三菱モーションコントローラ

No. 05-8

モーションコントローラの端子台変更のお知らせ

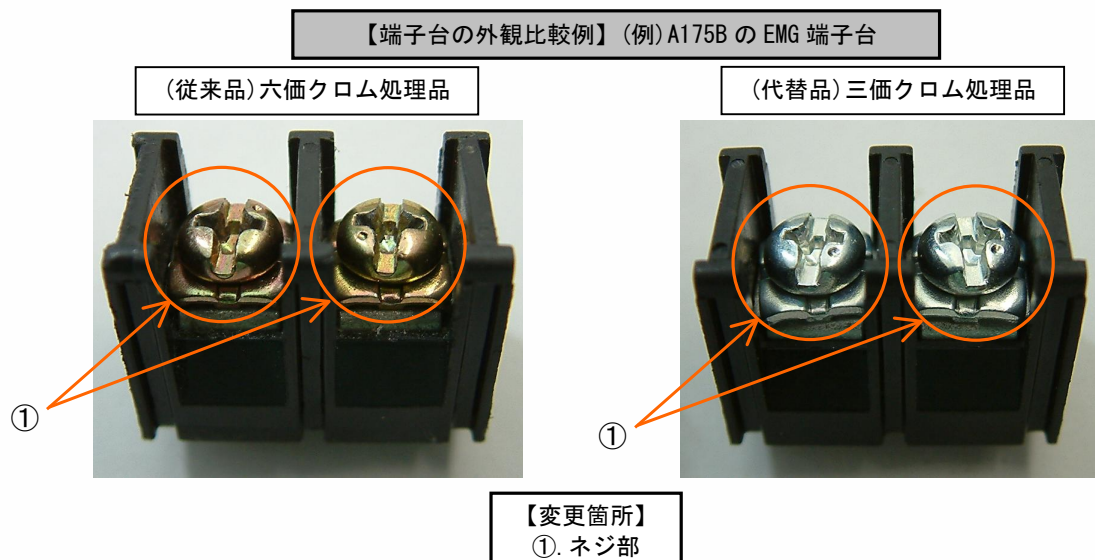
- 1) 端子台ネジ部を六価クロム処理から三価クロム処理に変更します。
このことにより色が変わります。(写真1の①参照)

- 2) いずれの場合も、機能上及び性能上、問題ありません。
